(1) 申請の概要

使用済燃料乾式貯蔵施設（1号～4号共用）を新たに設置する。

地盤の変位・変形等による
転倒・衝突

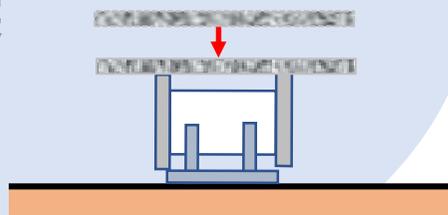
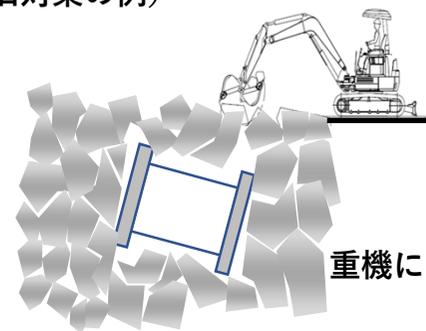
- 転倒・衝突と同時に告示地震力※¹が作用した場合でも、貯蔵用緩衝体が脱落せず、かつ、乾式貯蔵容器に生ずる応力等が型式証明特定兼用キャスクの設計条件を超えないよう貯蔵用緩衝体を設計する。
- 地盤の変位・変形等の不確かさを踏まえ、次の2つの事象が重畳して発生した場合でも、周辺公衆の受ける実効線量が線量限度(年間で1mSv)を超えないよう瓦礫の除去や放水等の応急復旧対策を用意する。

- ① 乾式貯蔵容器が損傷し、かつ、使用済燃料も損傷して、外部に放射線及び放射性物質が漏えいする事象
- ② 格納設備の全ての給排気口が完全に閉塞し、乾式貯蔵容器の除熱が阻害される事象

審査方針※²に基づき、地盤の変位・変形等により乾式貯蔵容器の転倒・衝突等が生じた場合でも乾式貯蔵容器の安全機能が損なわれないよう設計する方針であることを確認した。

図 竜巻による波及的影響

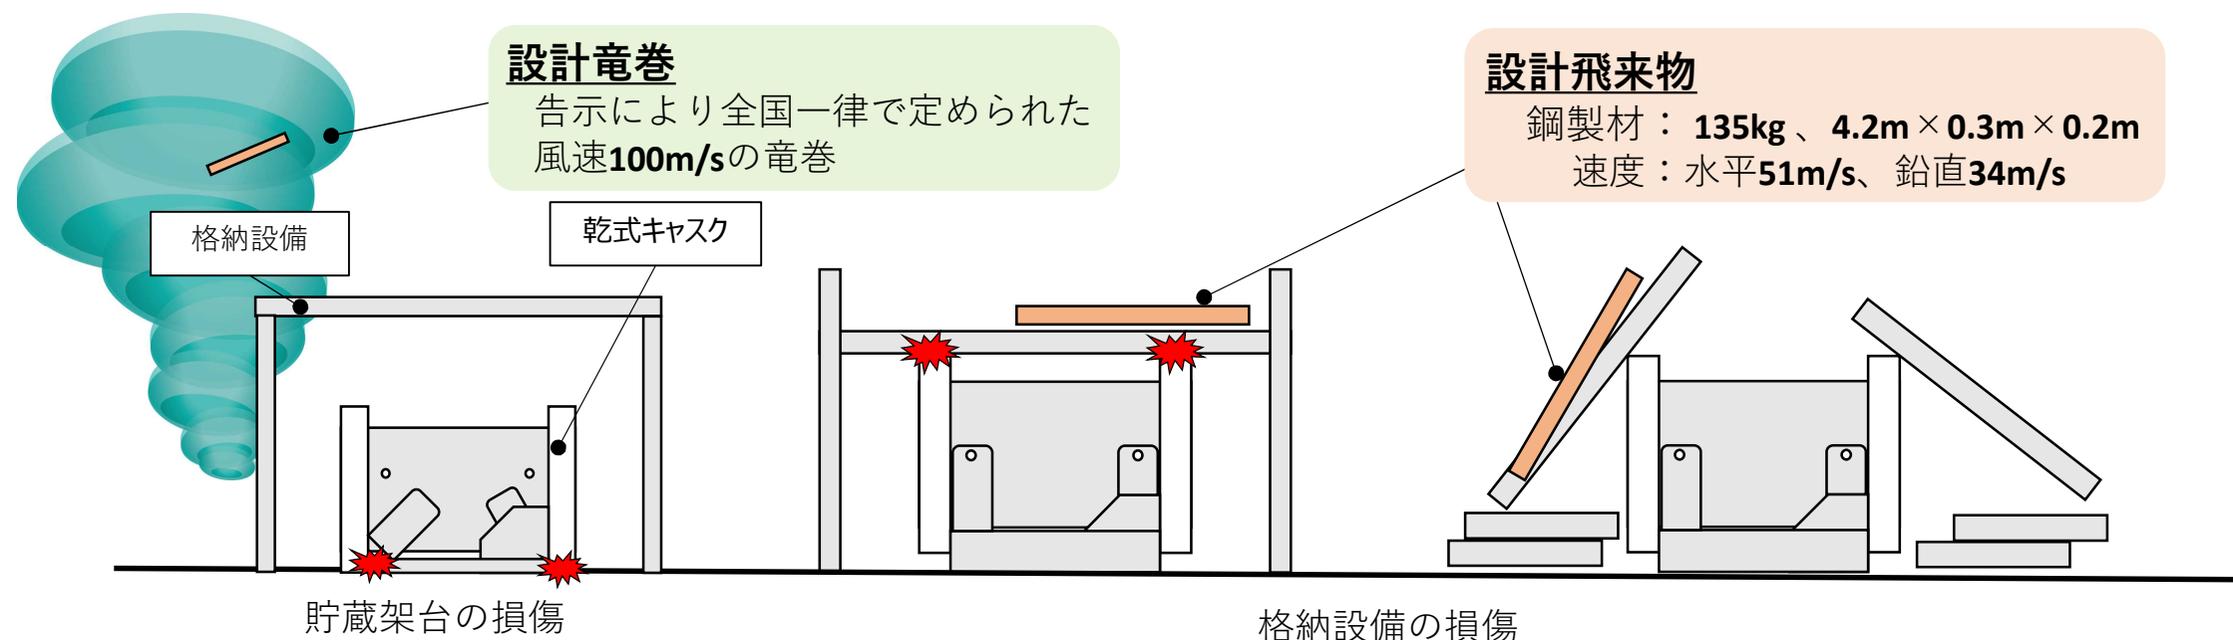
- 竜巻防護施設として乾式貯蔵容器を、波及的影響を及ぼし得る施設として格納設備及び貯蔵架台を選定する。
- 格納設備及び貯蔵架台が倒壊し、落下又は倒壊したコンクリートパネルが設計飛来物とともに衝突した場合でも、乾式貯蔵容器の安全機能を損なうことがないように貯蔵用緩衝体を設計する。
- 設計飛来物の条件が型式証明特定兼用キャスクの設計条件を超えないように、乾式貯蔵容器以外の施設等に対して固縛等の必要な飛来物発生防止対策を講ずる。
- 格納設備のコンクリートパネルは、設計飛来物の衝突による貫通及び裏面剥離を防止し、飛来物とならない設計とする。

乾式貯蔵容器の設計方針が兼用キャスク告示及び竜巻ガイドを踏まえたものであること、告示竜巻による乾式貯蔵容器の損傷を防止するための貯蔵用緩衝体を装着すること、乾式貯蔵容器以外の施設等に対して固縛等の必要な飛来物発生防止対策を講ずること等を確認した。

既許可申請書における検討用地震との比較

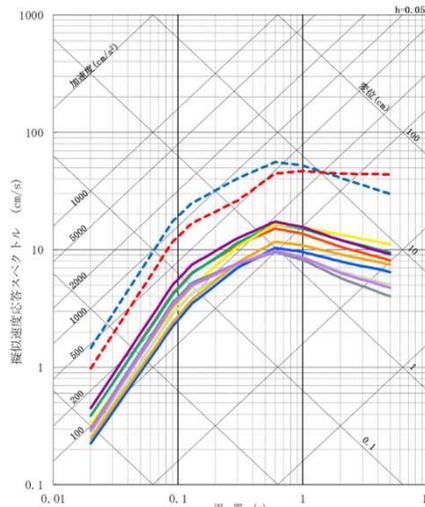
申請者は、地震調査委員会（2024）に示される海域活断層のうち、敷地から半径100kmの敷地周辺海域に分布する20の断層を抽出し、既許可申請書の評価及び既往文献と比較するとともに、基準地震動及び基準津波の変更の要否について確認した。

- 基準地震動については、敷地に大きな影響を与えると予想される断層による地震と既許可申請書において評価した検討用地震との比較を行った結果、変更する必要がないことを確認した。
- 基準津波については、敷地に大きな影響を与えると予想される断層を波源としたパラメータスタディによる津波高さとの比較を行った結果、変更する必要がないことを確認した。
